Auszug aus der Niederschrift

Gremium	Termin	Status	TOP
Gemeinderat	19.05.2026	öffentlich	1

Bebauungsplan Oberzeitlbach Nr. 3 "Sondergebiet Freiflächenfotovoltaikanlage südlich von Oberzeitlbach - Kreppenacker; Abwägung der eingegangenen Stellungnahmen und Billigungsbeschluss

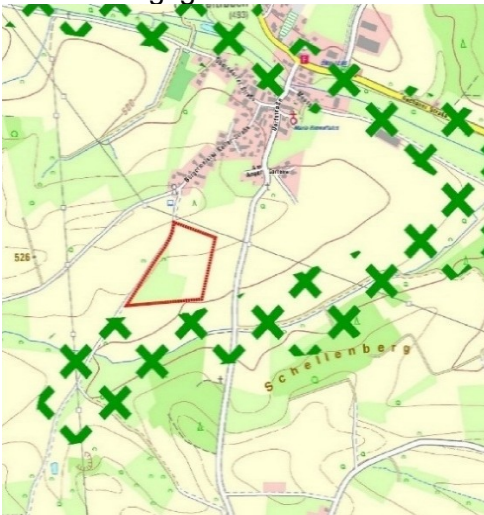
Durch die vorgesehene Umnutzung wird das Gelände der bisherigen landwirtschaftlichen Bewirtschaftung entzogen. Die natürliche Ertragsfähigkeit des betroffenen Bodens entspricht dem Energieatlas nach der Bodenschätzung „mittel“ (41-60). Der Markt Altomünster hat im Zuge der Erarbeitung eines Kriterienkatalogs zur Standortwahl für Freiflächenphotovoltaikanlagen maximale Acker- und Grünlandzahlen festgelegt. Für vorliegende Unterlagen gilt demnach eine maximale Ackerzahl von 55. Die durchschnittliche Ackerzahl im Planungsgebiet beträgt laut Planungsunterlagen 53,41 und unterschreitet damit den maximal zulässigen Wert geringfügig. Die Fläche zählt nicht zwingend als für die Landwirtschaft besonders geeignet. Nördlich des Planungsgebietes verläuft eine 380 kV Leitung, westlich verläuft eine 110 kV Leitung. Der Standort kann damit als vorbelastet bewertet werden. Die Standortwahl kann aus landesplanerischer Sicht akzeptiert werden.

Wie die Regierung darlegt, zählt die Fläche nicht zwingend als für die Landwirtschaft besonders geeignet. Nördlich des Planungsgebietes verläuft eine 380 kV Leitung, westlich verläuft eine 110 kV Leitung. Der Standort kann damit als vorbelastet bewertet werden. Die Standortwahl kann aus landesplanerischer Sicht akzeptiert werden.

Die Festsetzung einer zeitlichen Begrenzung im Bebauungsplan wird im Hinblick auf den Erhalt der landwirtschaftlichen Nutzfläche von der Regierung begrüßt. Die im Rahmen des Bebauungsplans geplante Eingrünung mit Bäumen, Sträuchern und Blühstreifen begrüßt die Regierung ebenfalls.

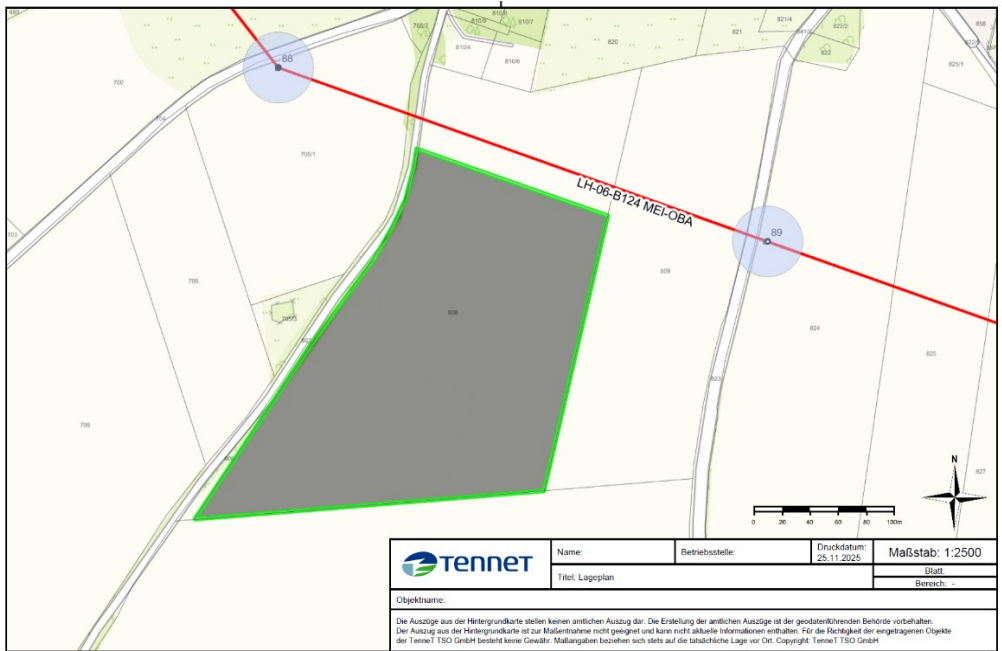
Das Planungsgebiet grenzt unmittelbar an das landschaftliche Vorbehaltsgebiet Nr. 05.3 „Nördliche Seitentäler der Glonn“ an. Relevante Beeinträchtigungen des landschaftlichen Vorbehaltsgebietes sind nach Sichtung der eingereichten Planungsunterlagen zunächst nicht zu erwarten. Wir weisen darauf hin, dass den Belangen des landschaftlichen Vorbehaltsgebiets mit den festgelegten Sicherungs- und Pflegemaßnahmen gem. RP14 BI 1.2.2.05.3 G bei einem Eingriff in die Fläche Rechnung zu tragen ist.

Südlich grenzt das landschaftliche Vorbehaltsgebiet Nr. 05.3 „Nördliche Seitentäler der Glonn“ an das Planungsgebiet an.

Das Planungsgebiet liegt außerhalb des landschaftlichen Vorbehaltsgebiets.

Die geplanten grünordnerischen Maßnahmen (Entwicklung von extensivem Grünland, Gehölzpflanzungen und Blühstreifen) kommen den gem. RP14 BI 1.2.2.05.3 G für das angrenzende landschaftliche Vorbehaltsgebiet festgelegten Sicherungs- und Pflegemaßnahmen entgegen.
